PARECER DE DESCONFORMIDADE

ALTERAÇÃO DO ESTABELECIMENTO INDUSTRIAL RODI CYCLING (*Projeto de Execução*)

RODI Industries, S.A.

COIMBRA, JULHO DE 2025

Figura 1. Extrato da planta constante do anexo do EIA (EIA_Rodi_v2_Anexo_II.5_Redes.pdf)**Figura 2.** Extrato da planta constante do anexo à resposta ao PEA (Anexo_PEA_A7_Rodi_Geral_Saneamento.pdf)

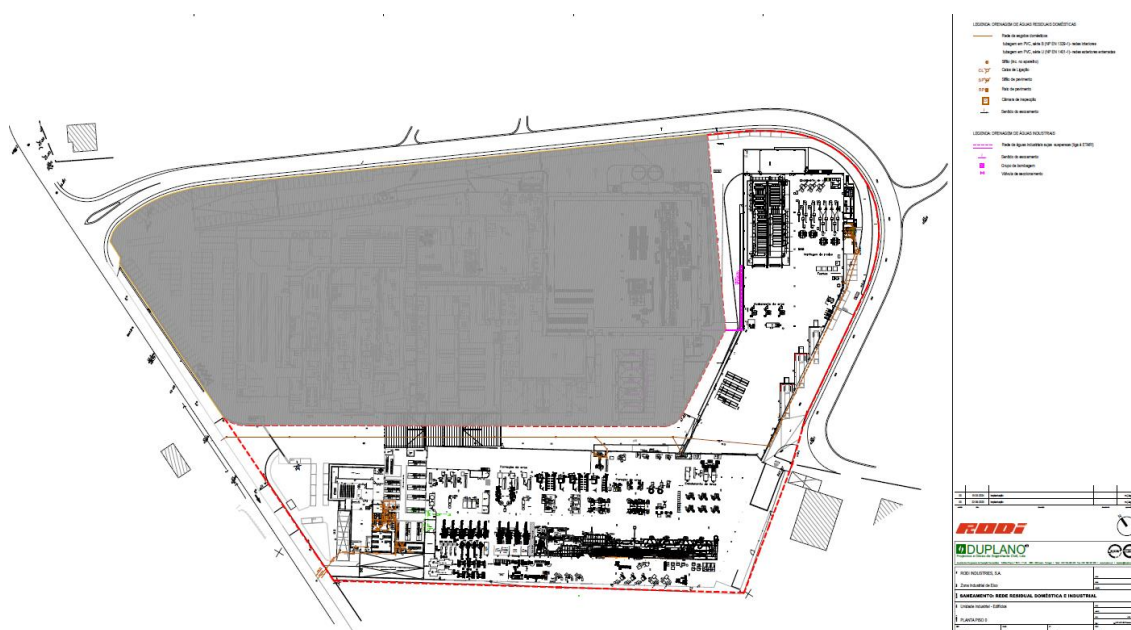
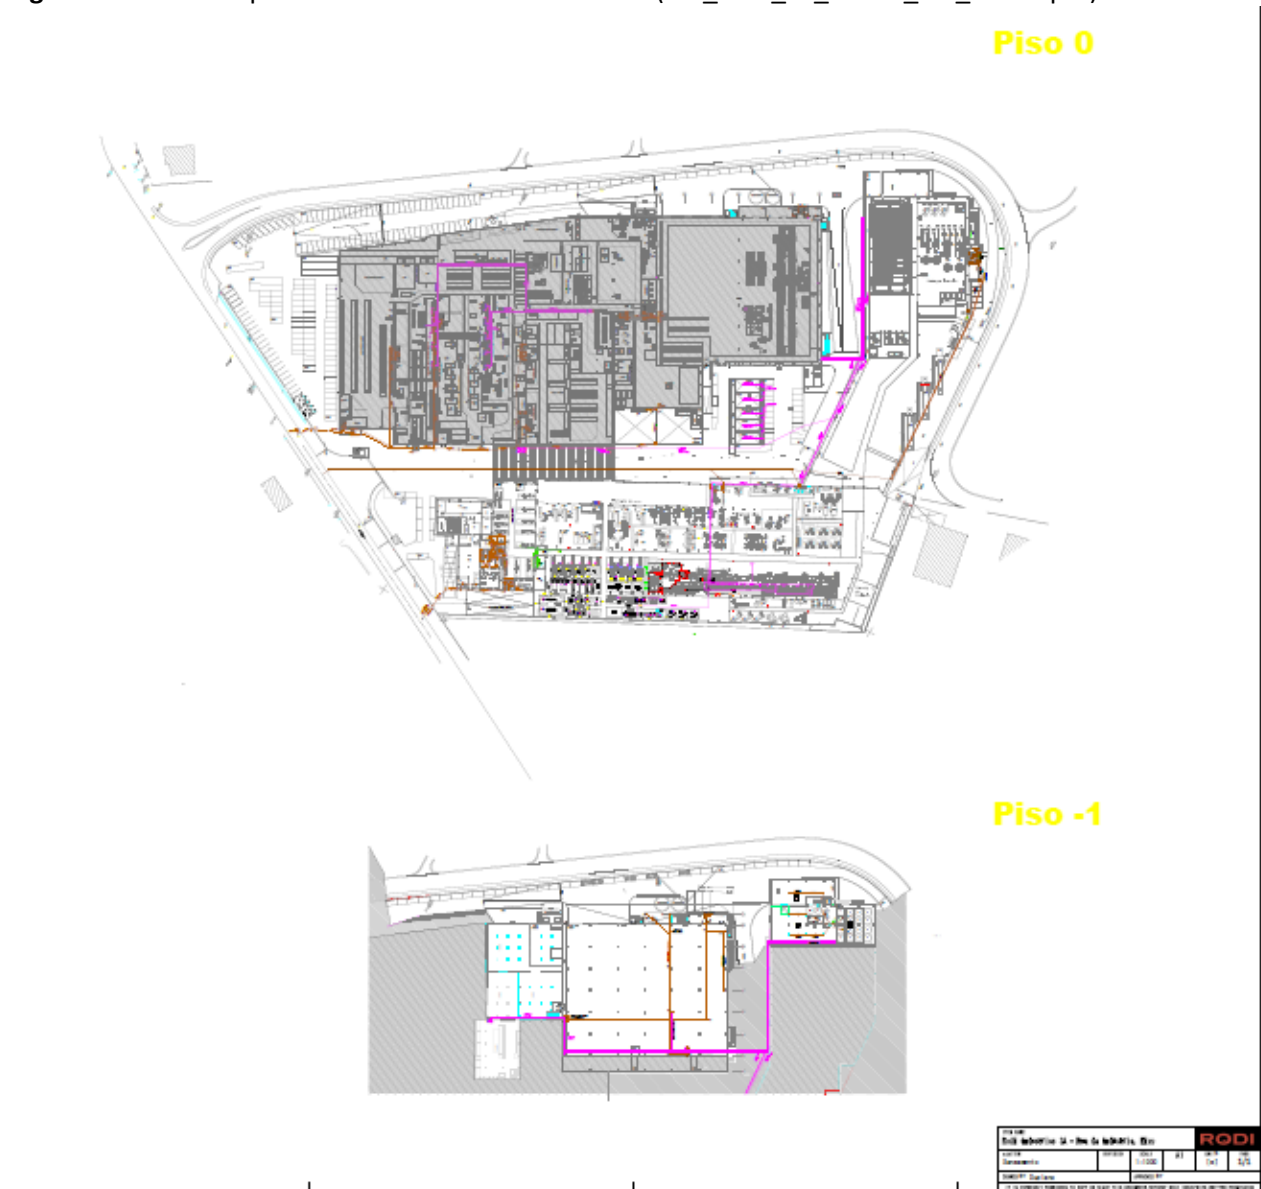
Ainda que tenha sido apresentada em formato .pdf, a planta referente ao *Saneamento* (Anexo_PEA_A7_Rodi_Geral_Saneamento.pdf) não apresenta legenda representativa dos elementos que a constituem, nem apresenta o sentido de escoamento, impossibilitando a sua compreensão e análise.

Acresce que a planta da rede de drenagem de águas industriais apresentada no anexo do EIA (EIA_Rodi_v2_Anexo_II.5_Redes.pdf) não é coincidente com a planta anexa à resposta ao PEA (Anexo_PEA_A7_Rodi_Geral_Saneamento.pdf), cfr. extratos abaixo, sendo que as duas foram apresentadas nesta fase de resposta ao PEU:
